Drainage der Einlagerungskammern, 750m Sohle, Schachtanlage Asse II

R. Krupp, Asse II Begleitgruppe, 20.11.2014

Quelle:
BfS (15.08.2014) Schachtanlage Asse II. Konzept zur Lösungsfassung und zum Lösungsmonitoring. Anhang 2

Folgen des „Topf-Konzepts“ - **Betonage**

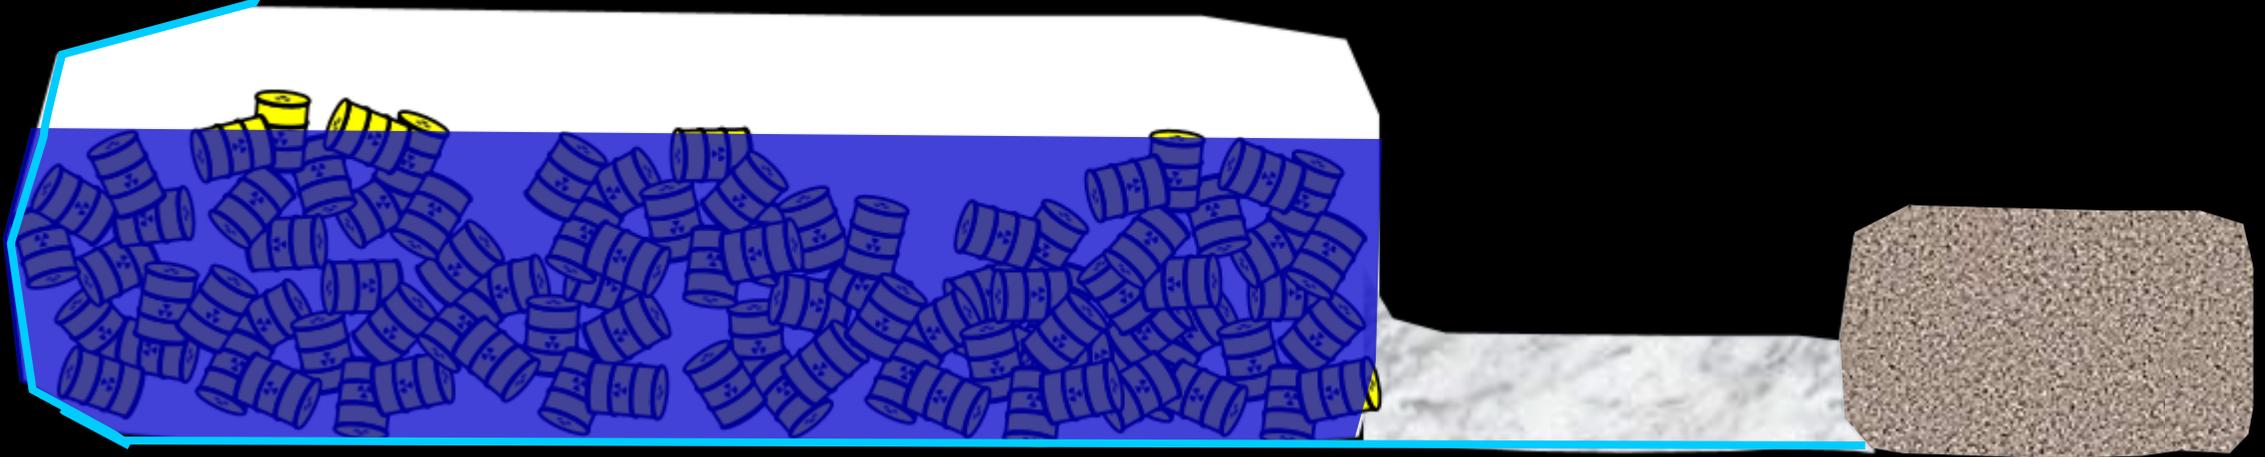
- Ausbetonieren der Begleitstrecken („Topf-Konzept“)
- Lösungen können nicht mehr abfließen, stauen sich in der Abfall-Kammer auf und reagieren mit Abfall
- Bildung kontaminierter Lösungen und Gase.

Lösungsansatz 2 von x – Abpumpen von höherer Sohle aus

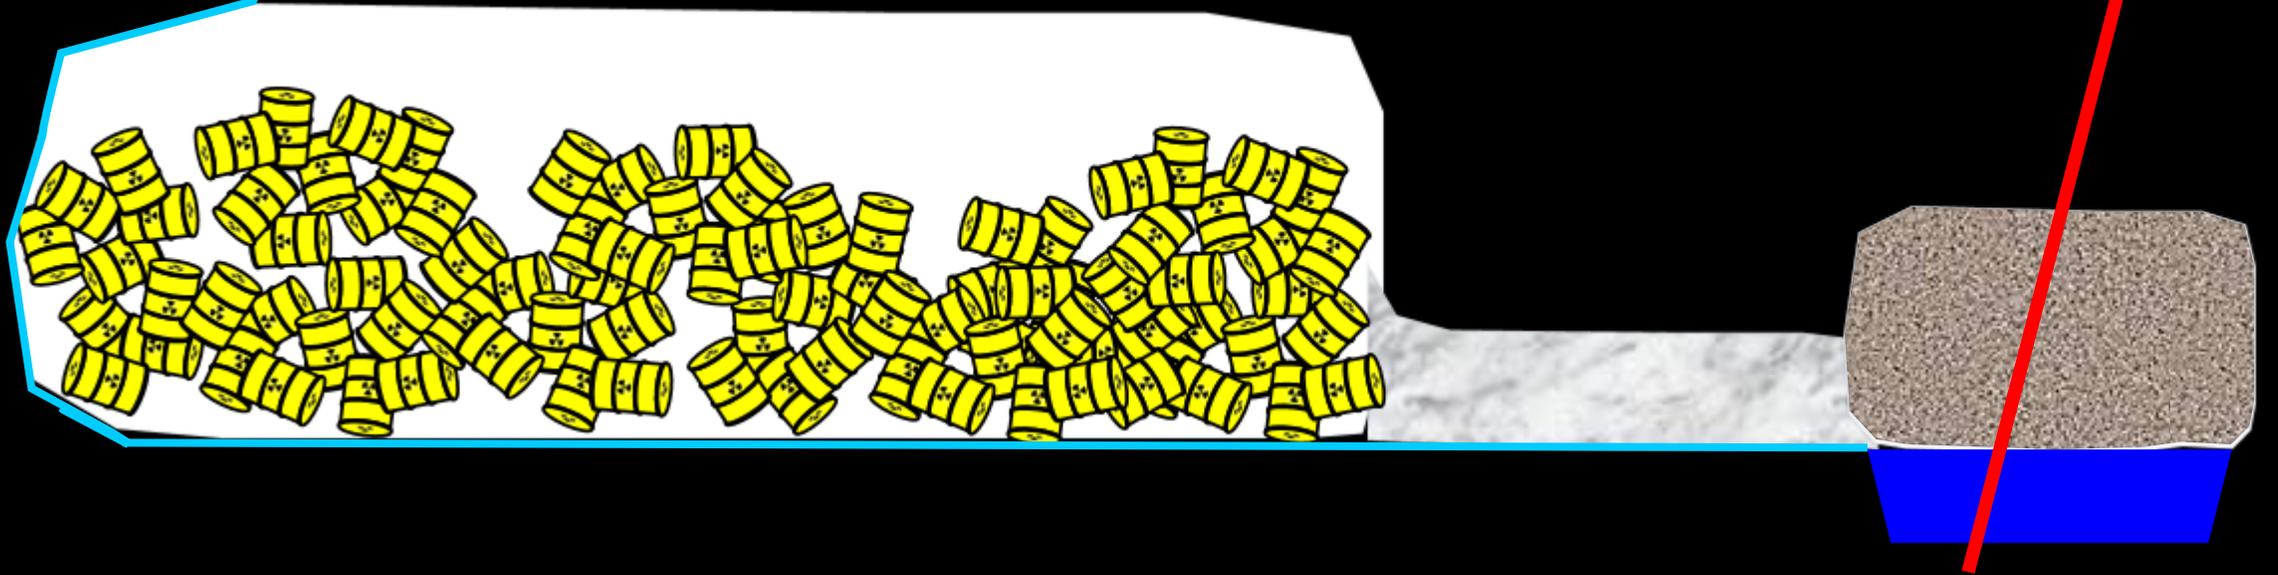
- Nachschneiden und abschnittsweises Auskoffern der Begleitstrecken-Sohle
- Schotterfüllung einbringen
- Einen Pumpensumpf je Schotterkörper anlegen
- Abdecken mit Flies
- Ausbetonieren
- Pumpensumpf von höherer Sohle anschließen
